# Samrådsredogörelse

## Detaljplan för Leoparden 14, Centrum

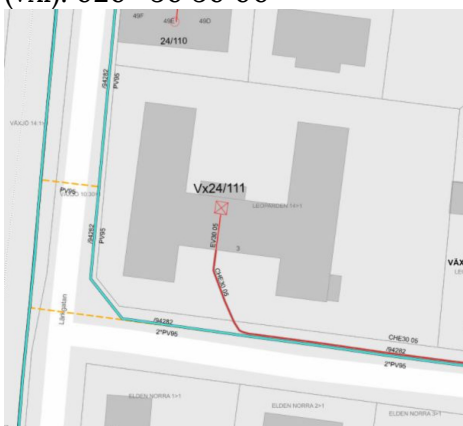
Skanova har markförlagda teleanläggningar inom detaljplaneområdet/i fastighetsgräns, se skiss. Skanova önskar att så långt som möjligt behålla befintliga teleanläggningar i nuvarande läge för att undvika olägenheter och kostnader som uppkommer i samband med flyttning.

Tvingas Skanova vidta undanflyttningsåtgärder eller skydda telekablar för att möjliggöra exploatering förutsätter Skanova att den part som initierar åtgärden även bekostar den.

Om så önskas kan ledningarna skickas digitalt i dwg-format för att infogas på plankartan. Kontakta <https://www.ledningskollen.se>

Synpunkten noteras. Det är sannolikt att ledningarna inom fastigheten Leoparden 14 kommer att behöva flyttas vid en exploatering av planområdet. I planbeskrivningen förtydligas information om ledningarna.
